DOMAINE DE FONTIÈRE
Fontanière, 17520 ARCHIAC

MAÎTRISE D'OUVRAGE
GFA DE FONTIÈRE
17510 ARCHIAC

MAÎTRISE D'ŒUVRE
ARCHITECTE
ATELIER RURAL ARCHITECTURES
6 rue du marché
17610 SAINT SAUVANT, FRANCE
Tél: 06 09 56 50 64
mail: pascal.wilke@atelierural.com

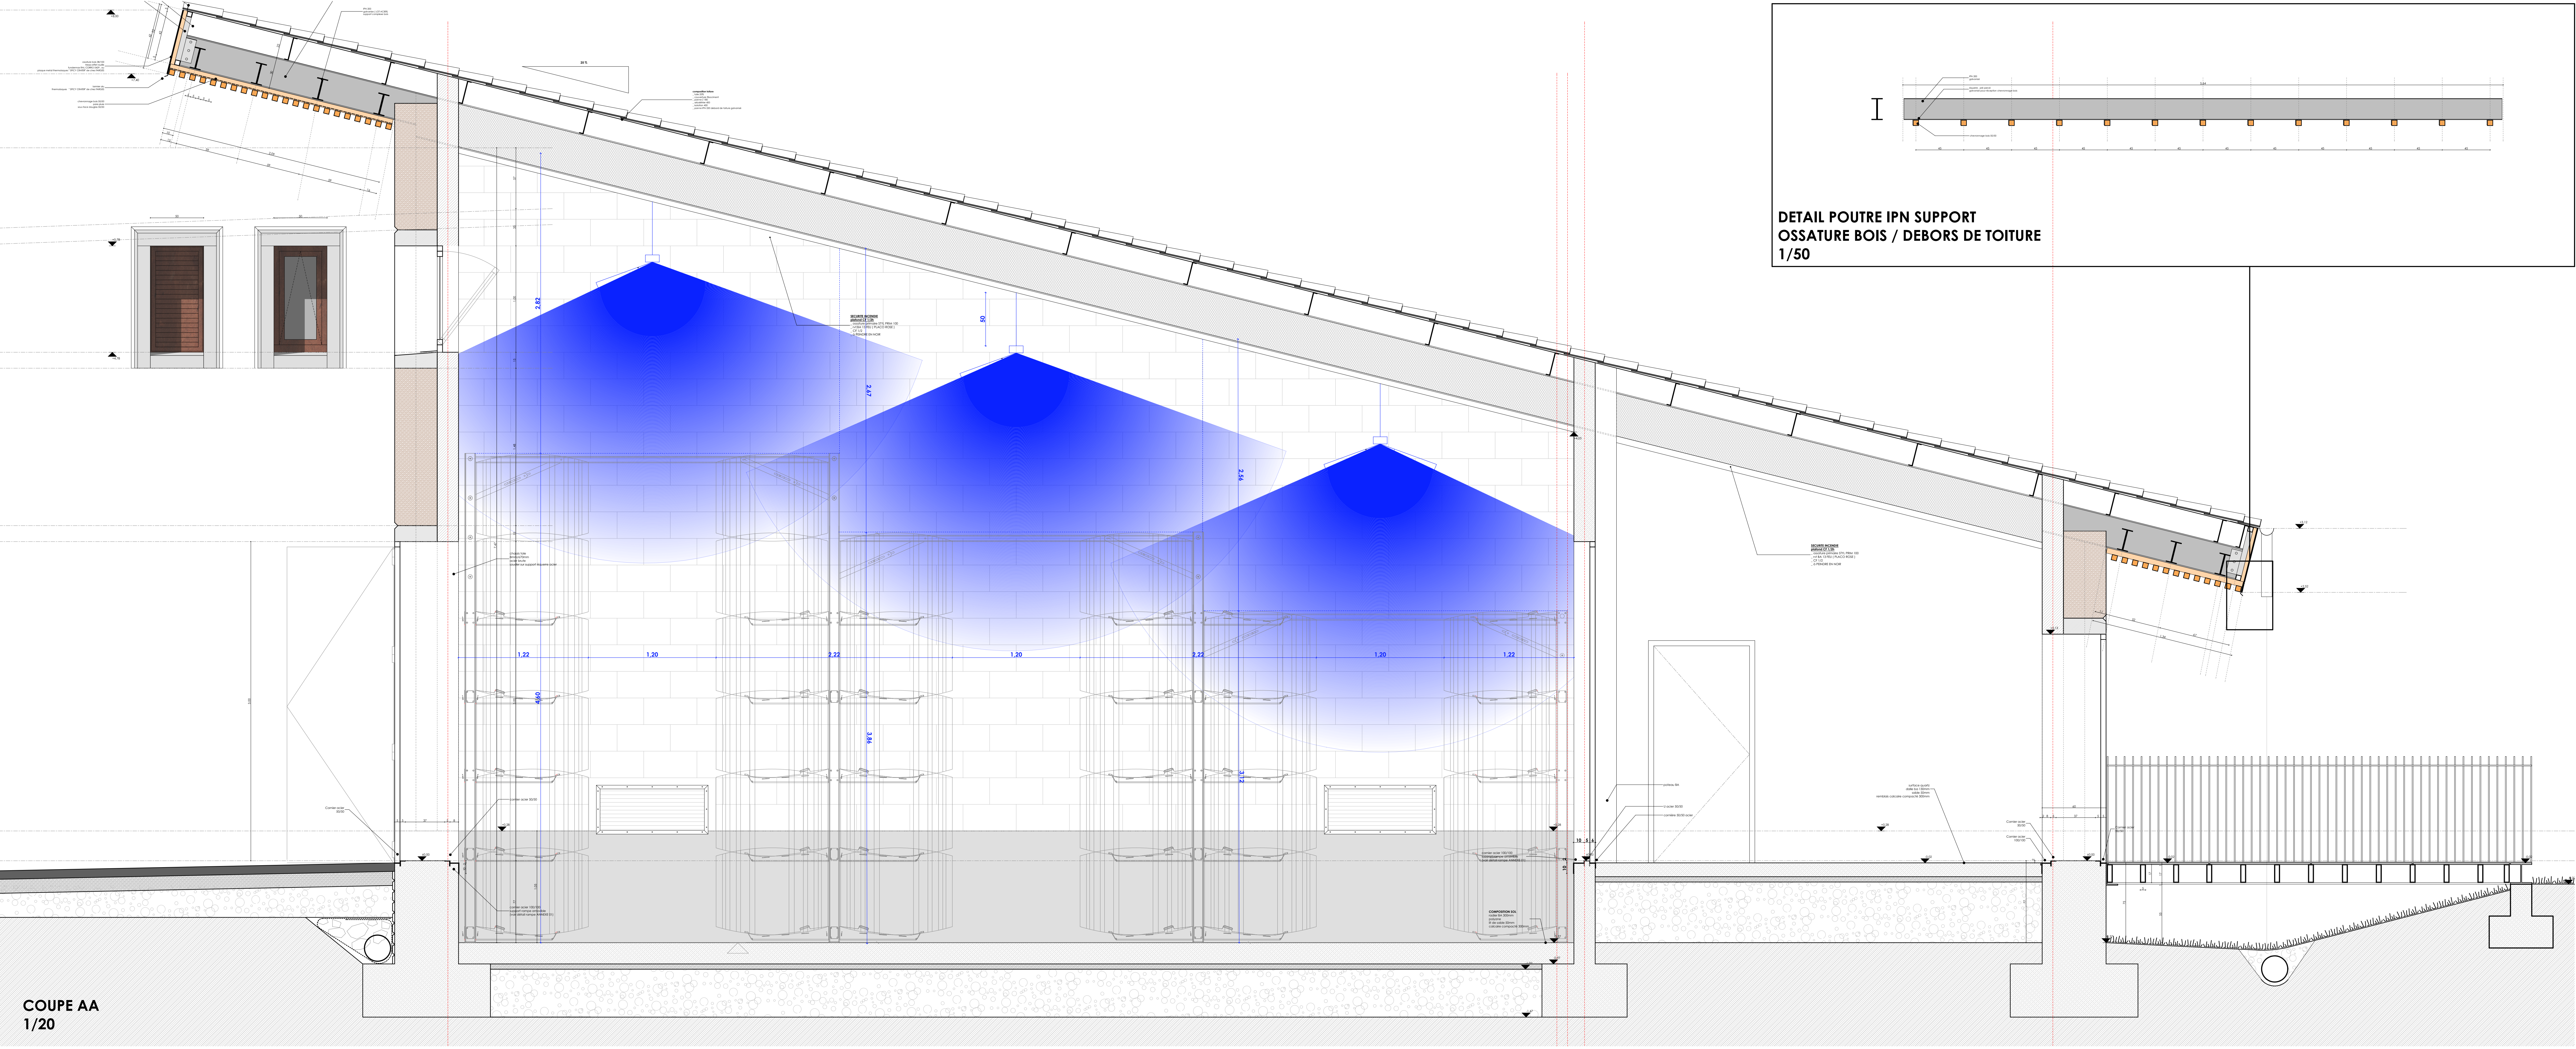
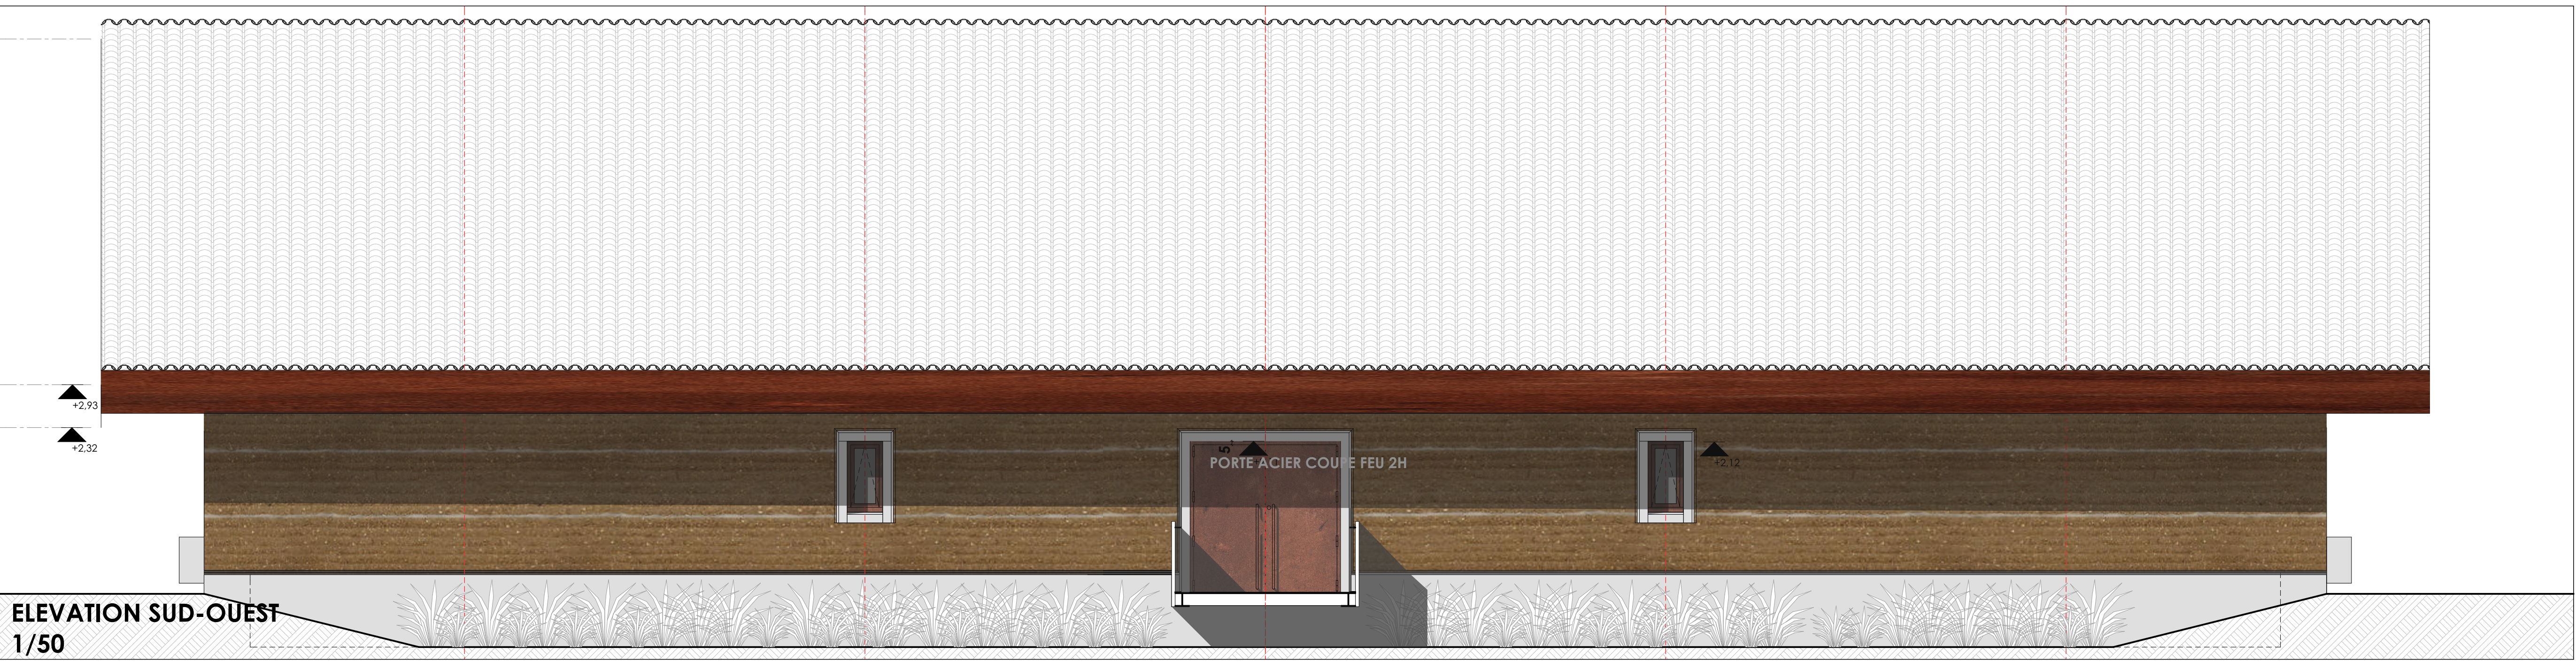
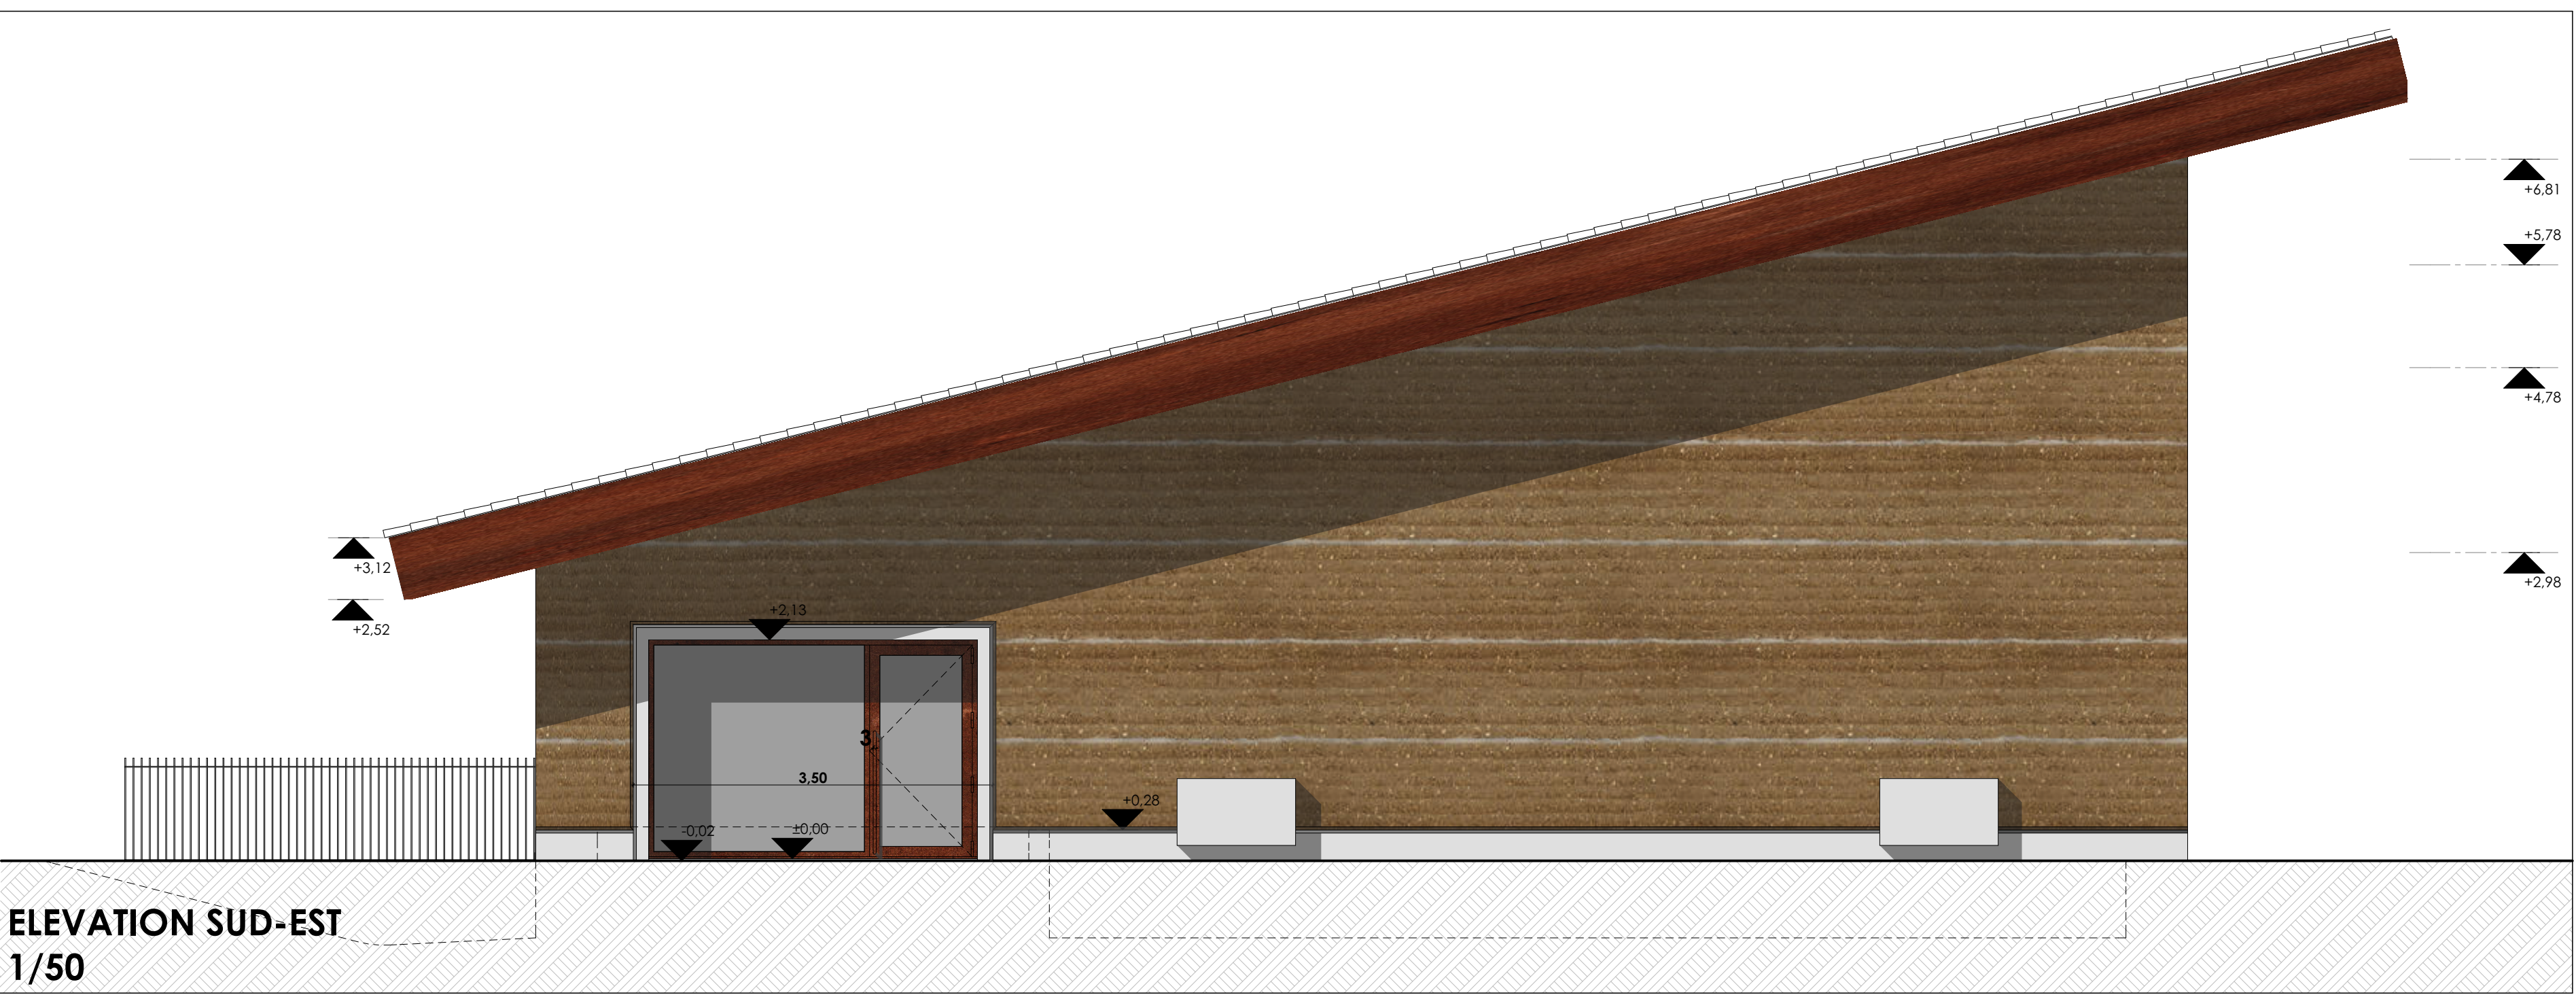
- MODIFICATIONS**
14 09 2016
- suppression ouverture des men. est cote passerelle
 - encadrement beton en périphéries des ouvertures
 - modification des chassis de descentes
 - alim. 380 V supplémentaire cote aire de dépôt
 - alim. 220 V supplémentaire cote aire de dépôt
 - alim. supplémentaire extérieurement en périphérie du bâtiment
 - point d'eau supplémentaire a cote des citernes
 - modification du complexe support sous face extérieures
 - modification d'habillage périphérique toiture / couverture
 - positionnement système OXO
